NYE AKER

MEDVIRKNING PULJE 3.2 - MØTE 2

GRUPPE X - POLIKLINIKK OG DAGBEHANDLING

ENDRINGER ETTER MØTE 1

S 23 - 04.01.167 Undersøkelse og behandling, spesialrom,
urodynamisk lab

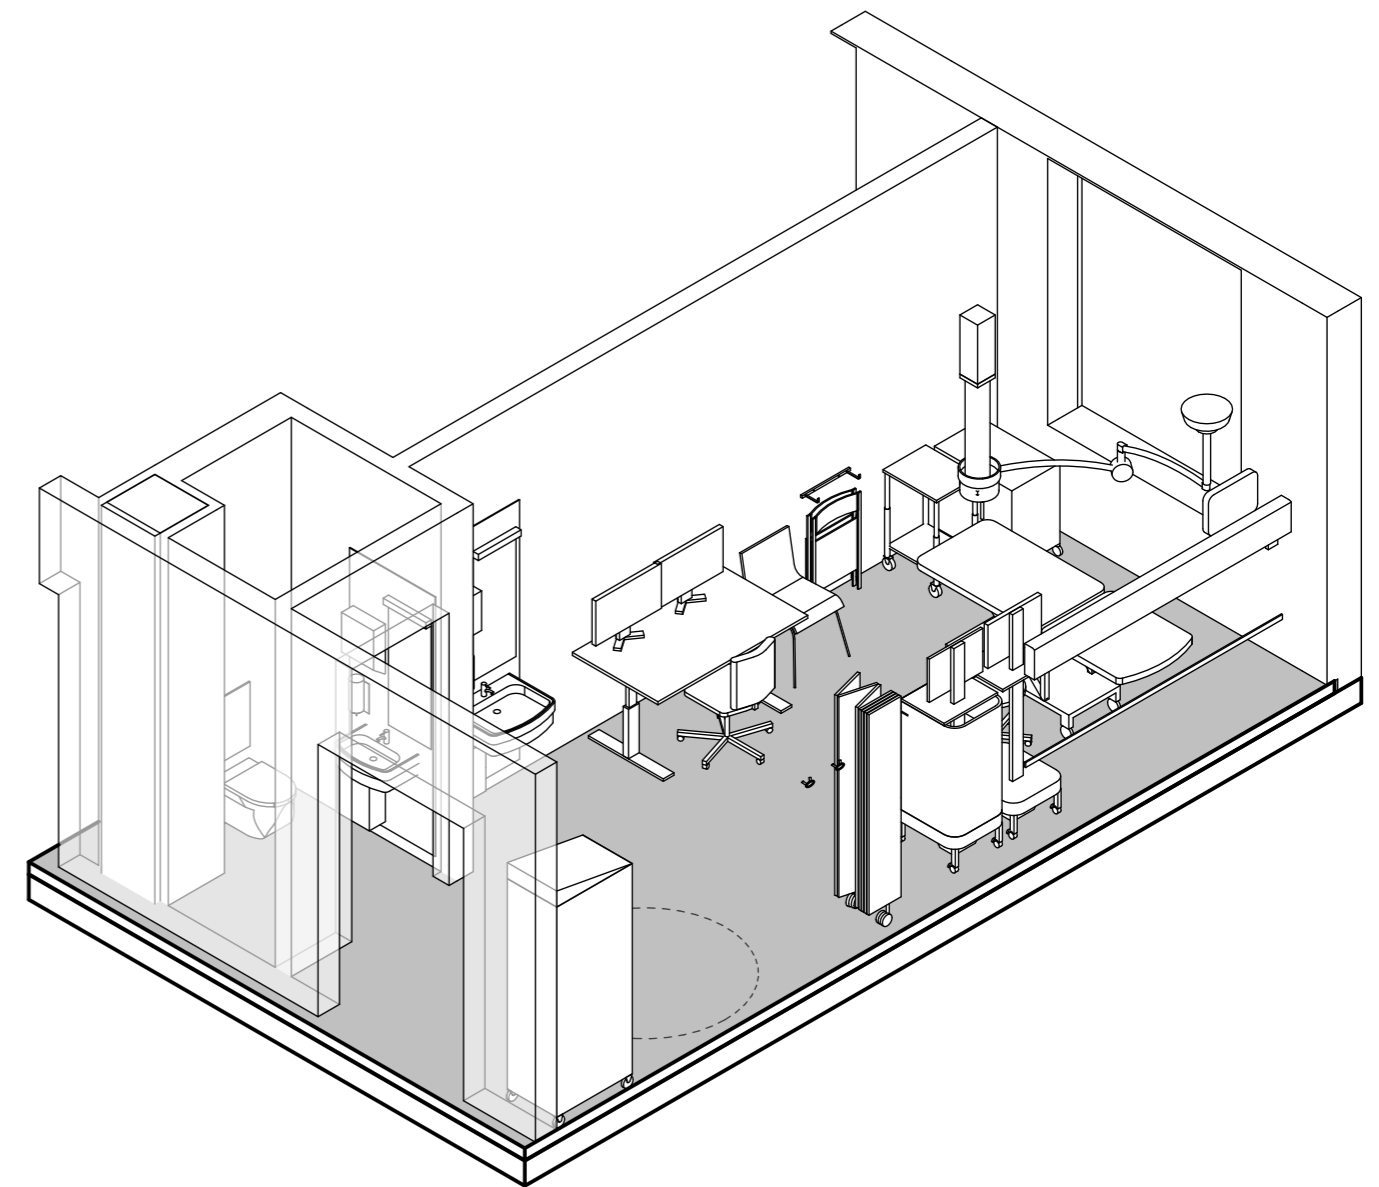
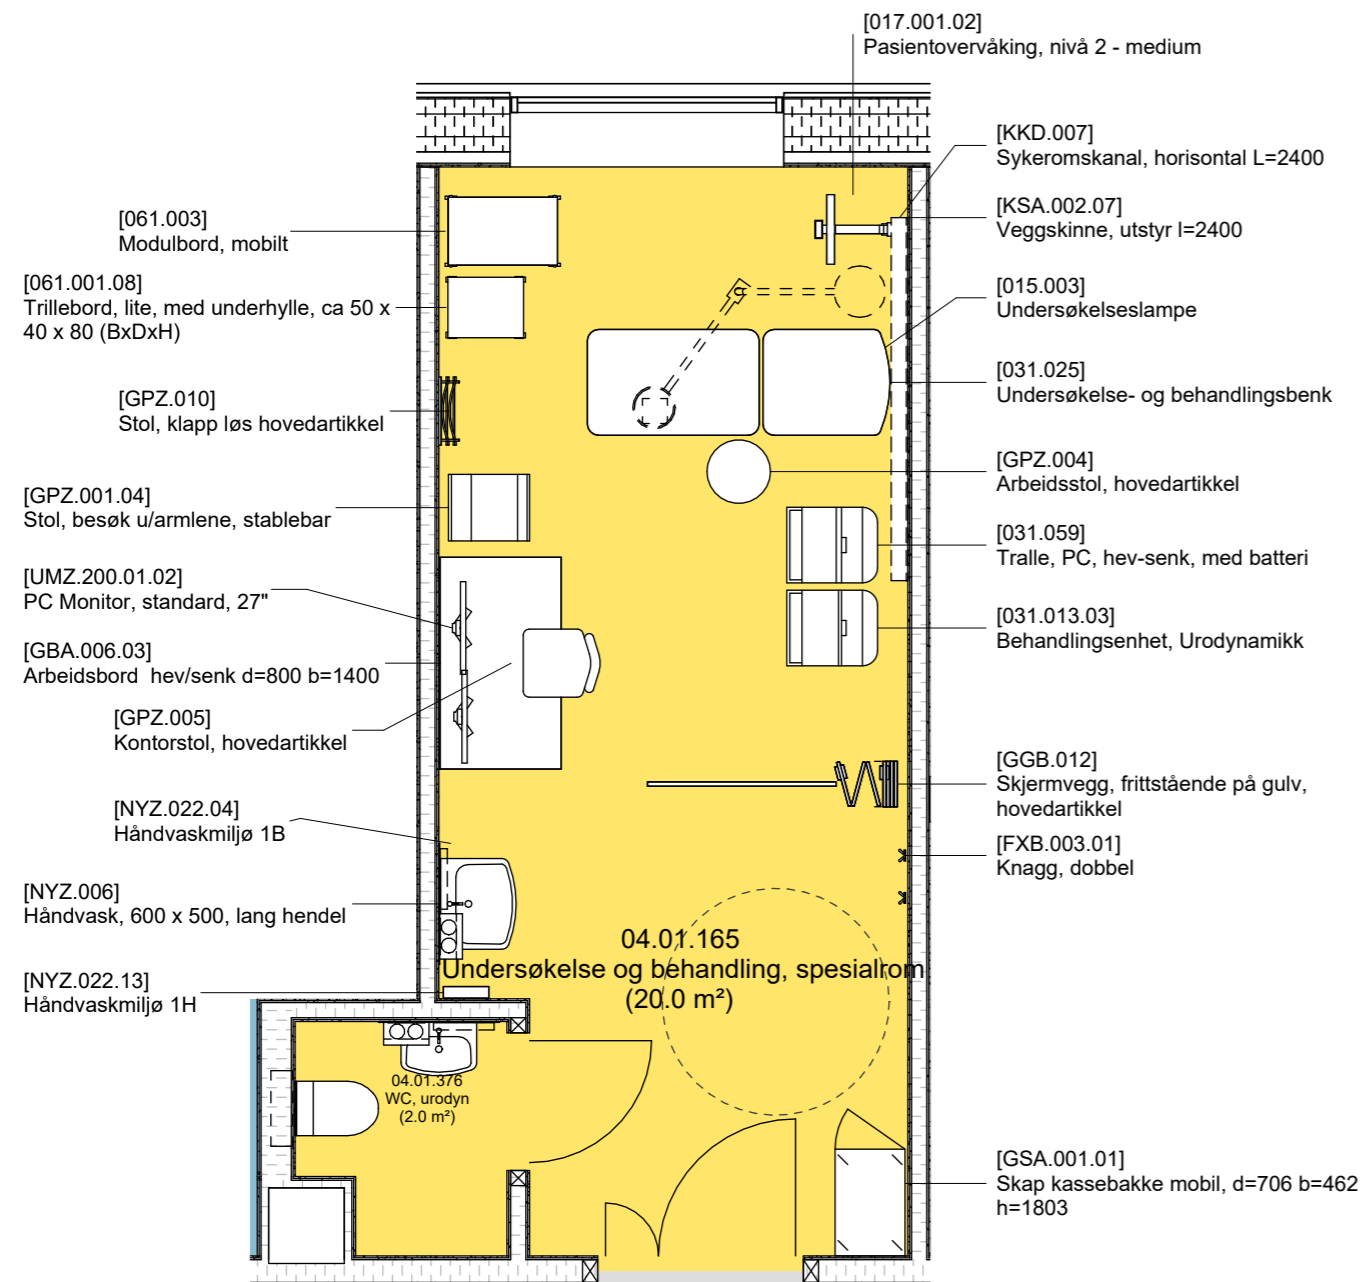
Dette rommet er av OUS foreslått til:
- Urodynamisk lab, med utstyret behandlingssenheter urodynamikk

Arkitekt foreslår:
- Behandlingsenhet urodynamikk er lagt inn
- Trengs ytterligere utstyr i undersøkelsesrom eller WC, HC?

Det bes om tilbakemelding på dette, samt plassering av utstyr i rommet.

S 24 - 04.01.165 Undersøkelse og behandling, spesialrom, urodynamisk lab

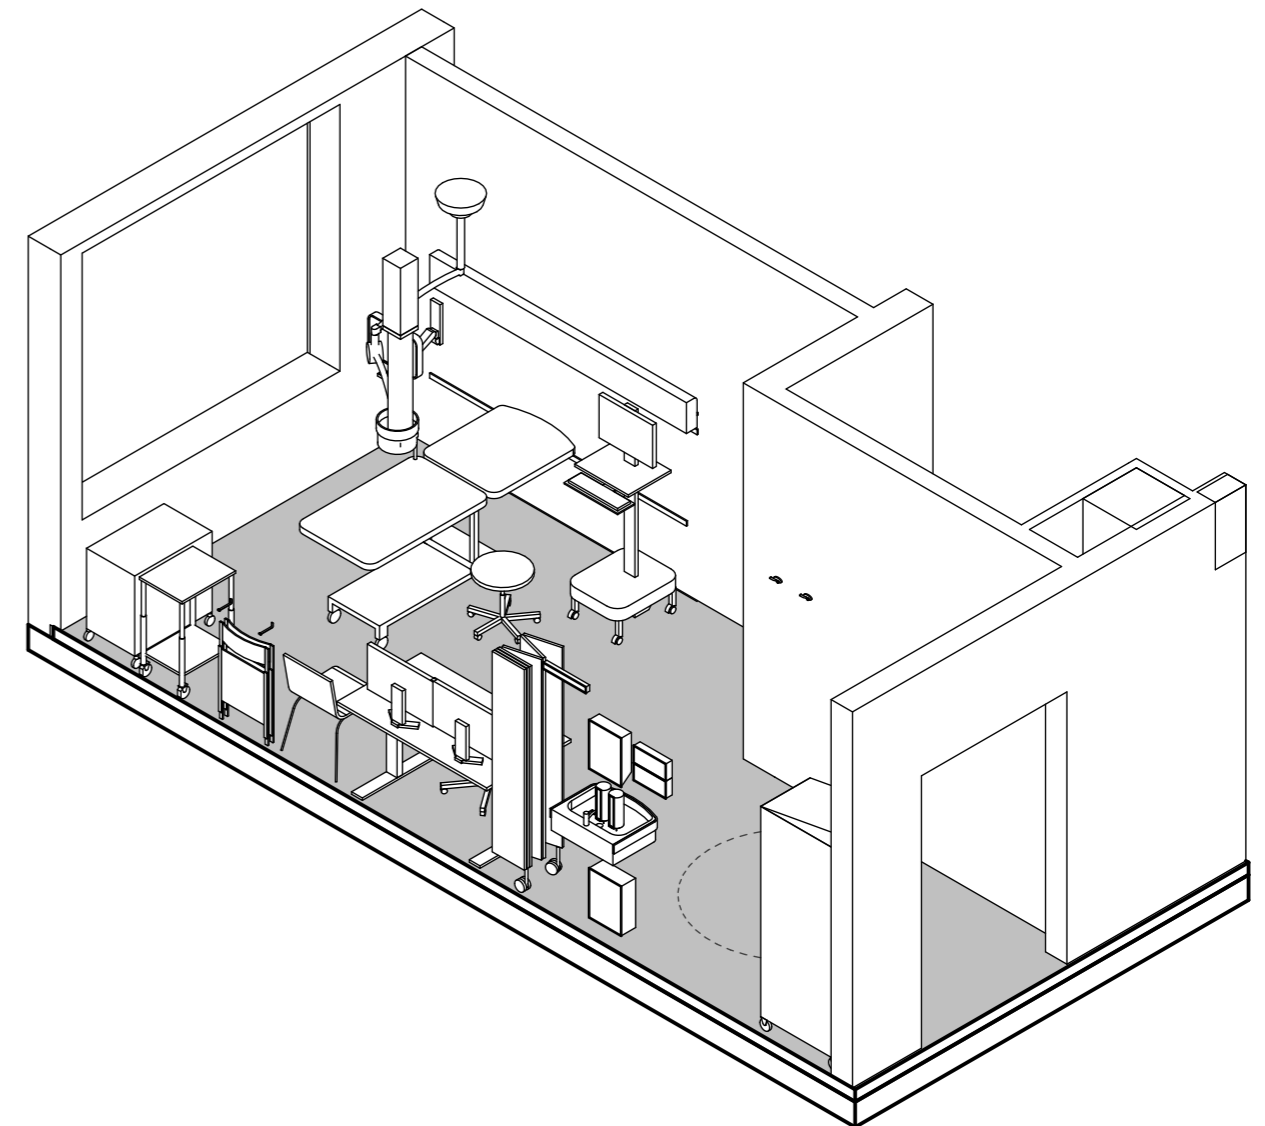
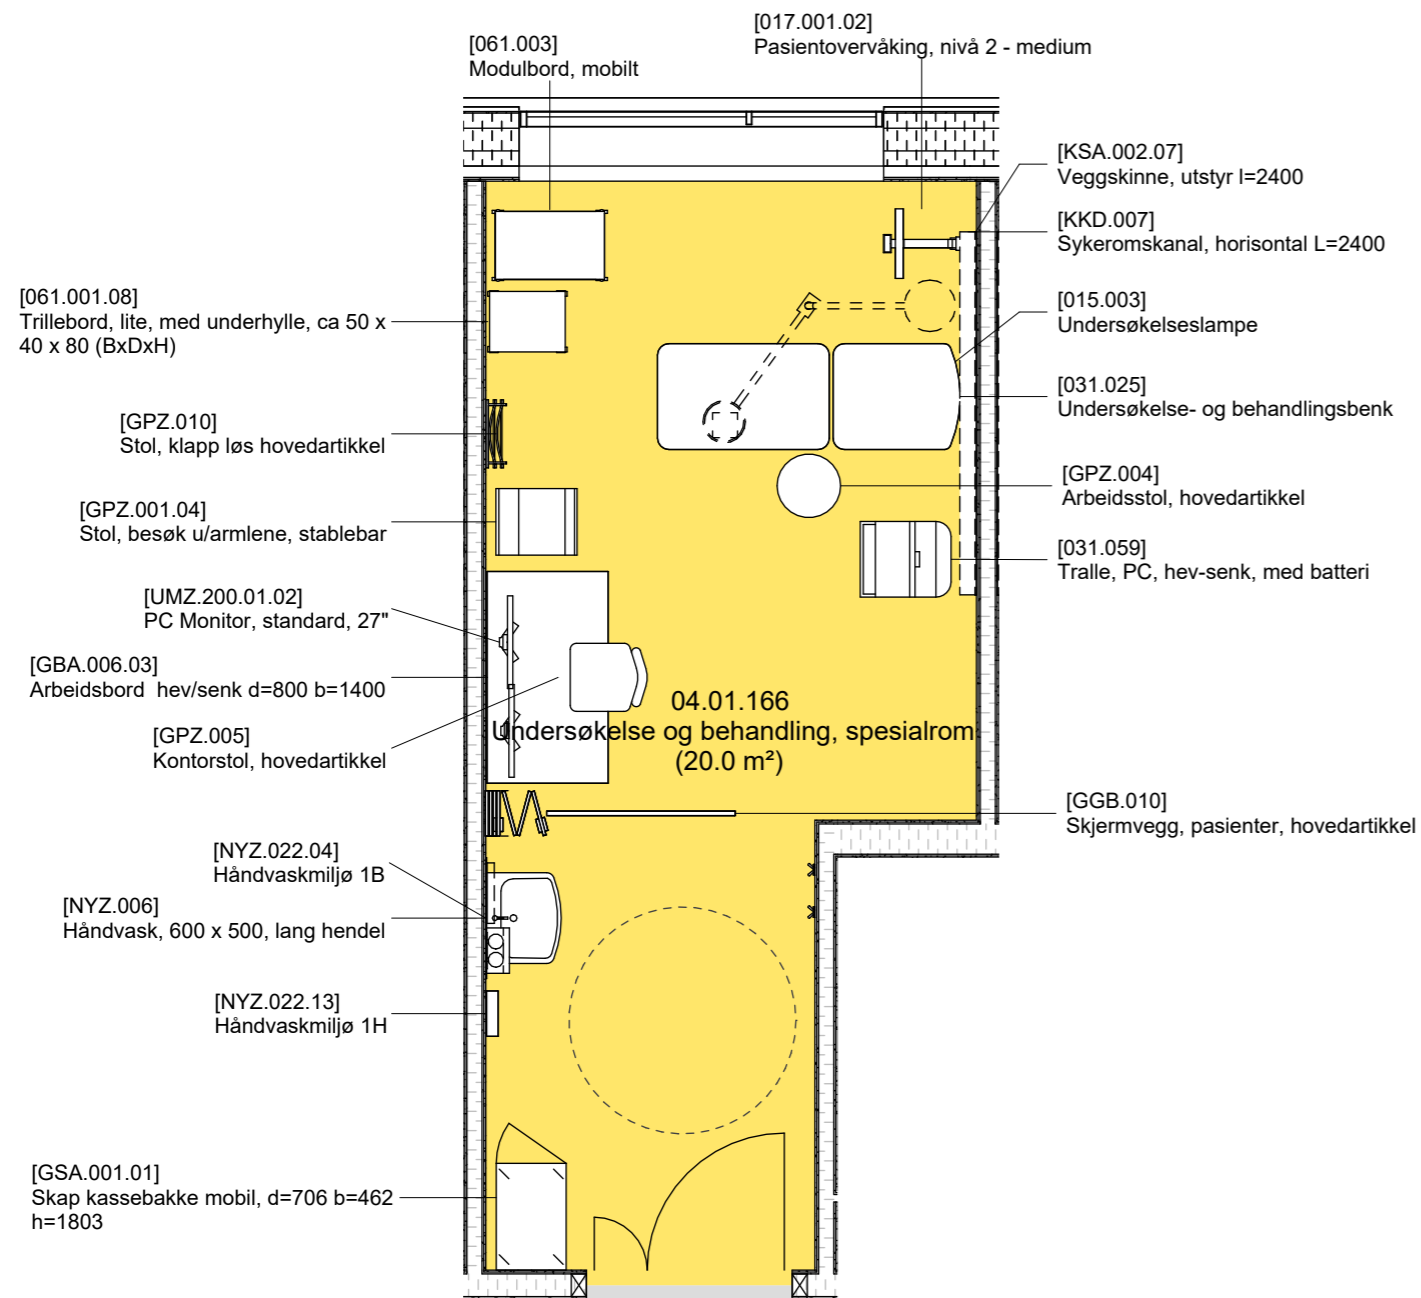
- Urodynamisk lab, med utstyret behandlingsenhet urodynamikk

- Behandlingsenhet urodynamikk er lagt inn
- Trengs ytterligere utstyr i undersøkelsesrom eller WC, HC?
- Foreslår å endre skjermvegg fra veggmontert til frittstående for å øke fleksibilitet og veggplass i rommet

Det bes om tilbakemelding på dette, samt plassering av utstyr i rommet.

S 25 - 04.01.166 Undersøkelse og behandling, spesialrom

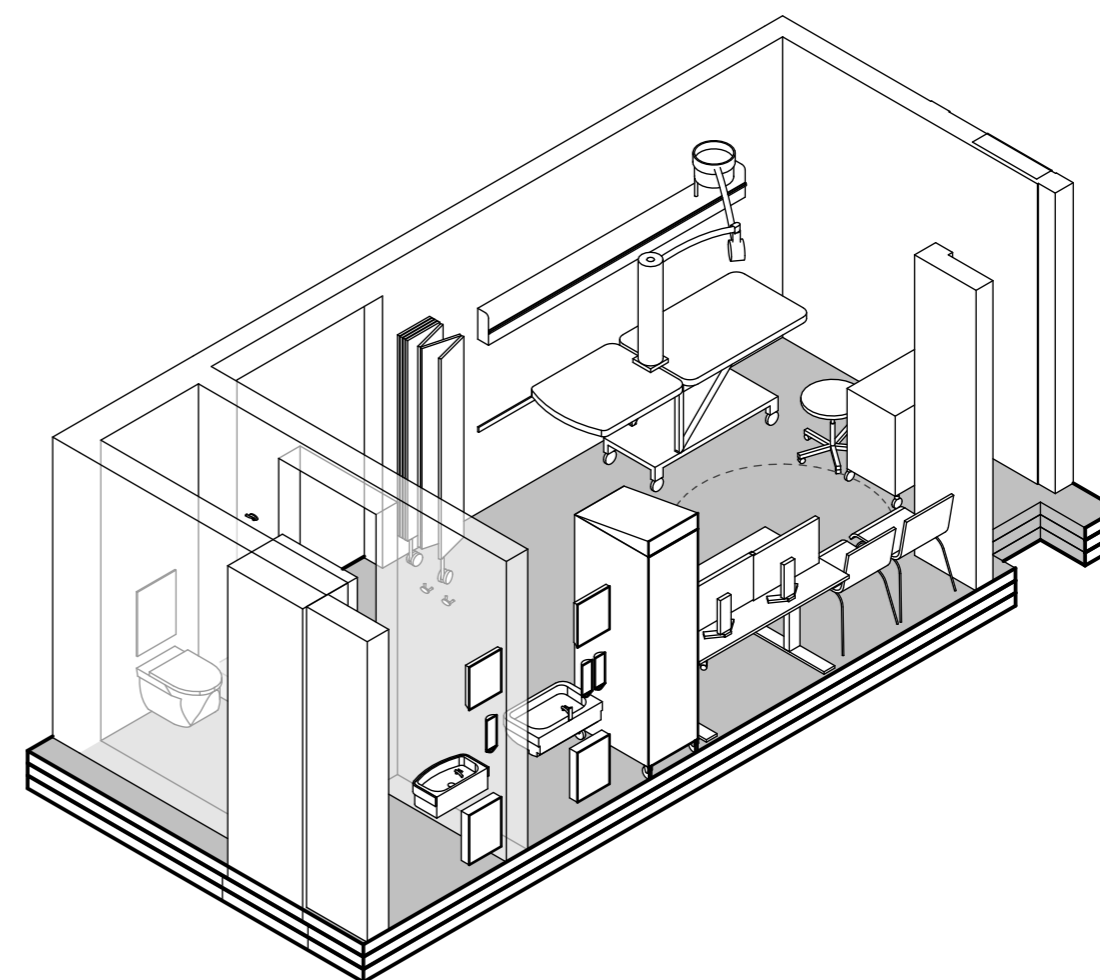
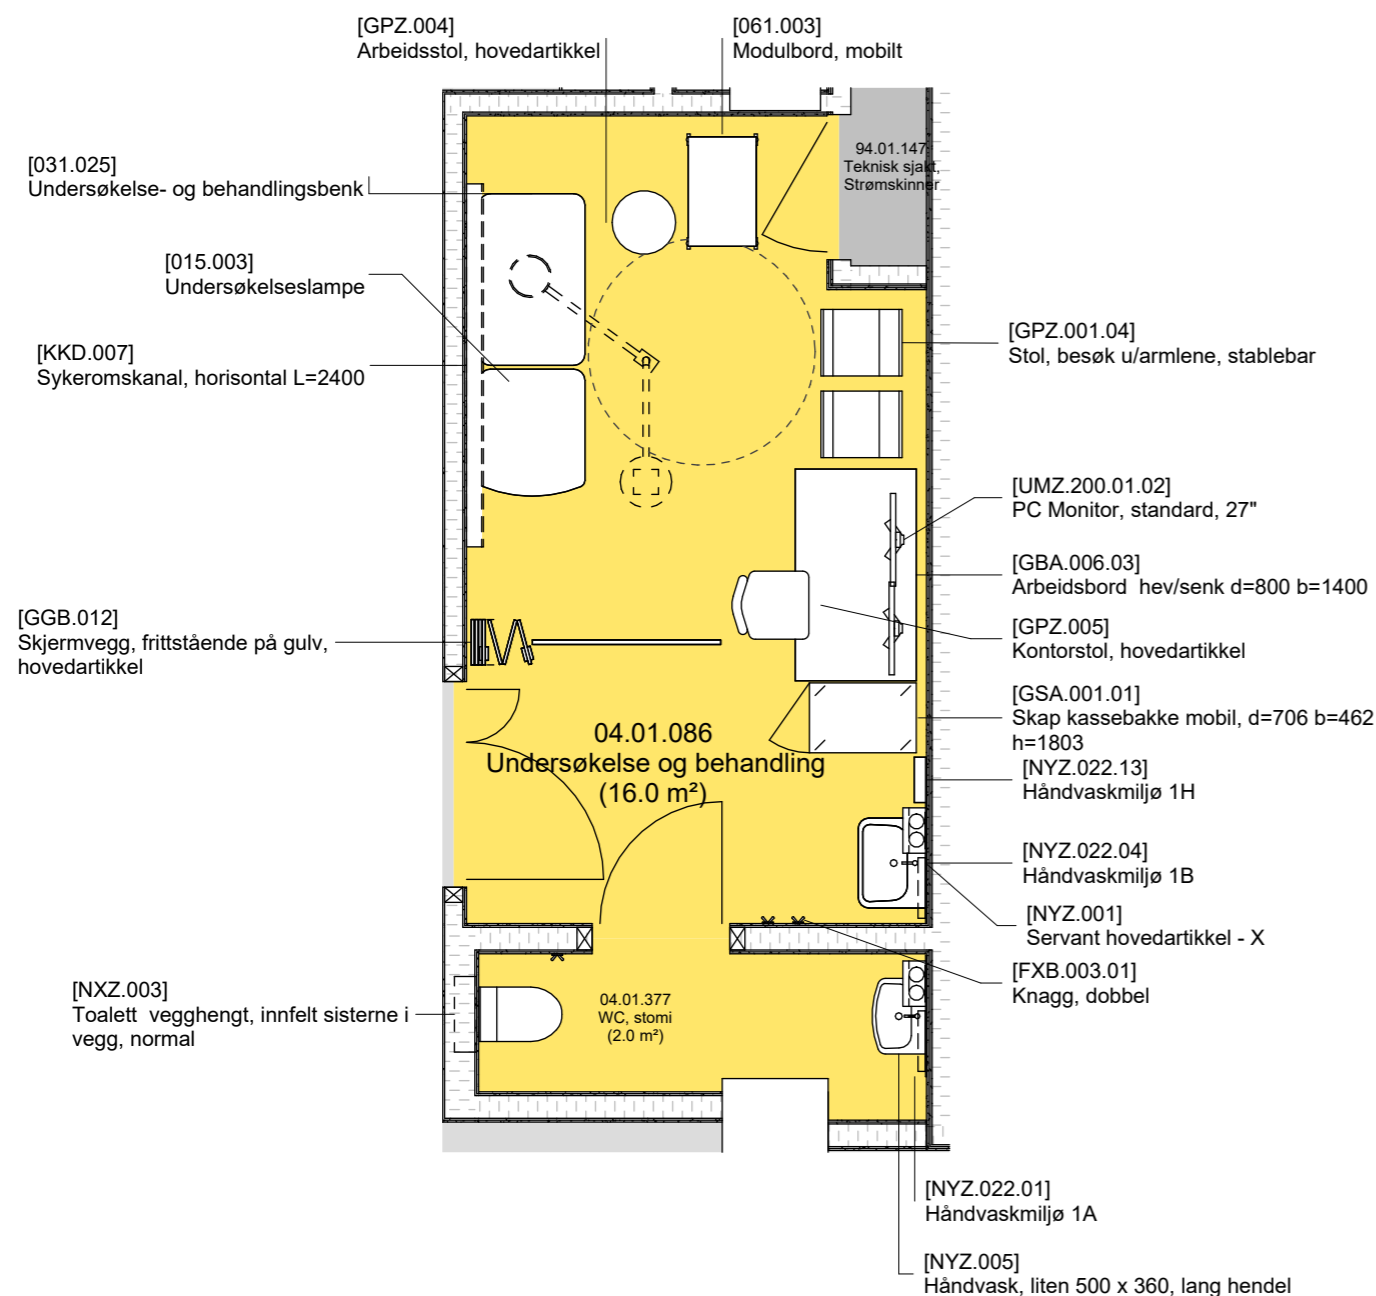
Dette rommet er av OUS foreslått til:
- Ikke spesifisert

Arkitekt:
- Hvilket utstyr trengs i dette rommet?

Det bes om tilbakemelding på dette, samt plassering av utstyr i rommet.

S 26 - 04.01.086 Undersøkelse og behandling, stomi

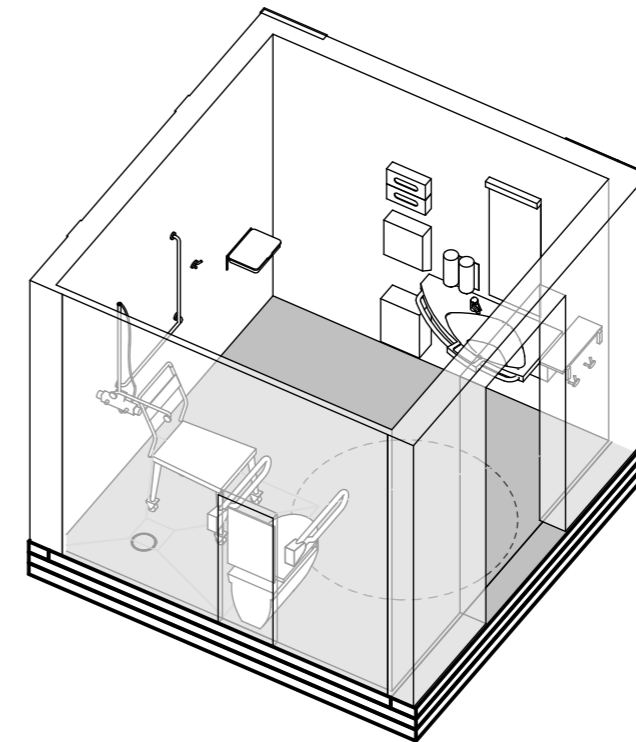
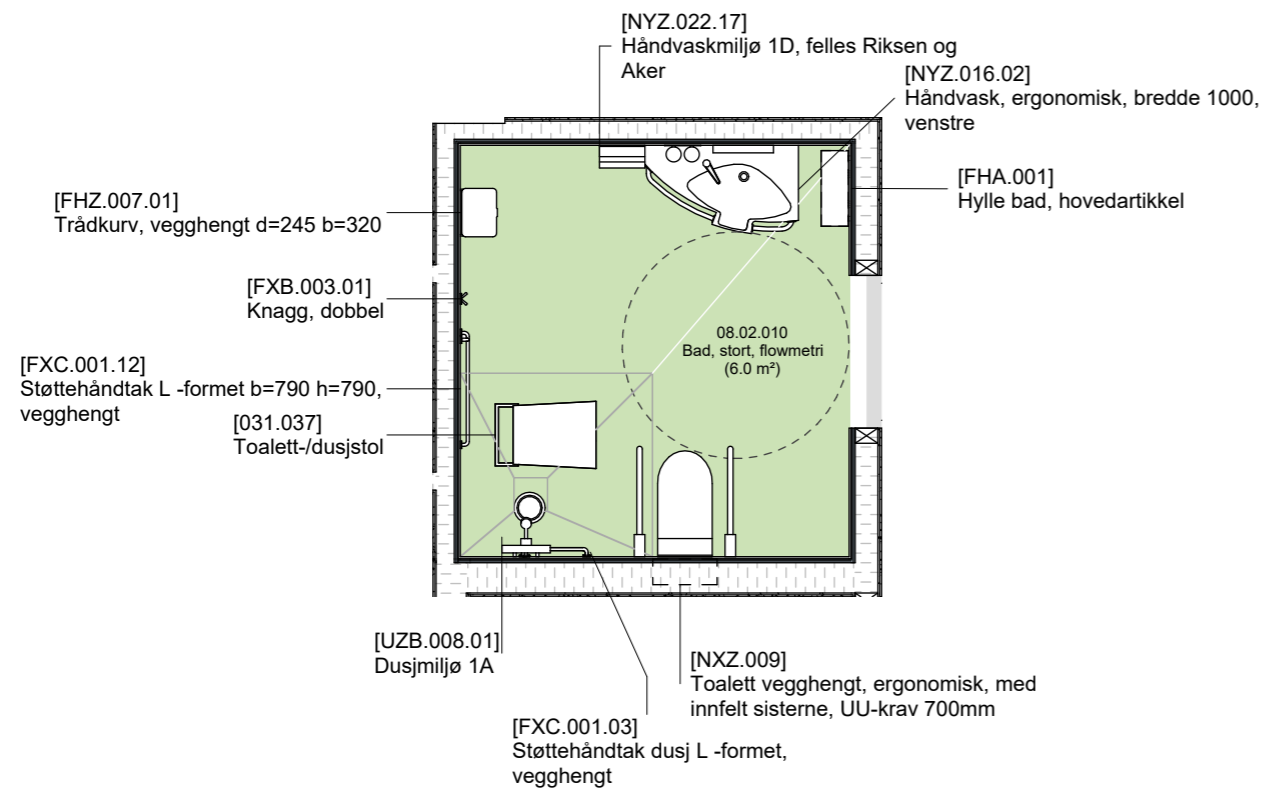
Dette rommet er av OUS foreslått til:
- Stomi

- Hvilket utstyr trengs i undersøkelsesrommet og på toalettet? Det er lite plass, så det må vurderes hva som evt. kan fjernes dersom nytt utstyr legges til.
- Foreslår å endre skjermvegg fra vegghengt til frittstående for å frigjøre veggplass og øke fleksibilitet

Det bes om tilbakemelding på dette, samt plassering av utstyr i rommet.
